A27/A12 Ring Utrecht

Toetsingsadvies over het geactualiseerde milieueffectrapport

9 april 2020 / projectnummer: 2505

Bron: Afbeelding 2.5 geactualiseerd MER

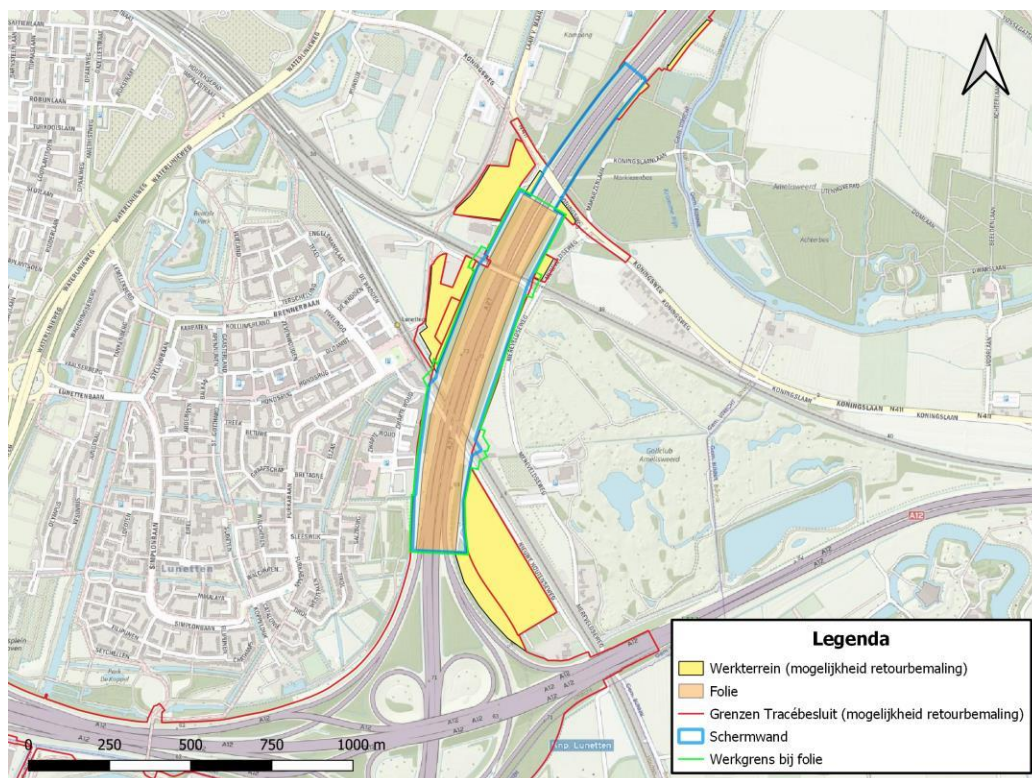
De Commissie vindt die conclusie onvoldoende navolgbaar. Het MER maakt niet duidelijk binnen welke randvoorwaarden en uitgangspunten is gezocht naar een bouwmethode met een beheersbaar risicoprofiel. Ook is niet duidelijk of de uitgangspunten van het MER 2016 (waaronder het verkeerskundig ontwerp) nog actueel zijn. Als dat het geval is, dan is het van belang om te beschrijven waarom de mogelijke risico's van de bouwmethodes anders worden ingeschat dan in 2016.

Daarnaast is in het MER ten onrechte niet beschreven of gezocht naar een optimalisatie door een combinatie van verschillende bouwmethodes, die expliciet onderscheid maken tussen de oplossing bij de foliebakconstructie en bij de betonnen bakconstructie. Met name voor het deel van de A27 in de bakconstructie (ter hoogte van Amelisweerd) is een gewapend betonnen diepwand in combinatie met ontgraving (eventueel in den natte) en toepassing van onderwaterbeton met mogelijk minder milieueffecten wellicht een optie. Specifiek aandachtspunt hierbij is de aansluiting op de bestaande foliebakconstructie.

De in het geactualiseerde MER voorgestelde beheersmaatregel is zeer ingrijpend. Voor de **tijdelijke** bouwfase wordt een **permanente** schermwand in de ondergrond aangebracht over een lengte van 3,7 km aan weerszijden van de A27 over een diepte van 70 m met twee dwarswanden door de bestaande A27 heen en met complexe kruisingen met spoorinfrastructuur.

- de randvoorwaarden en uitgangspunten (waaronder het verkeerskundig ontwerp) waarbinnen is gezocht naar een bouwmethode met een beheersbaar risicoprofiel en de wijzigingen hierin ten opzichte van 2016 toe te lichten;
- te zoeken naar een optimalisatie door mogelijke combinaties van bouwmethodes, die onderscheid maken in de bouwmethode bij de foliebakconstructie en bij de betonnen bakconstructie.
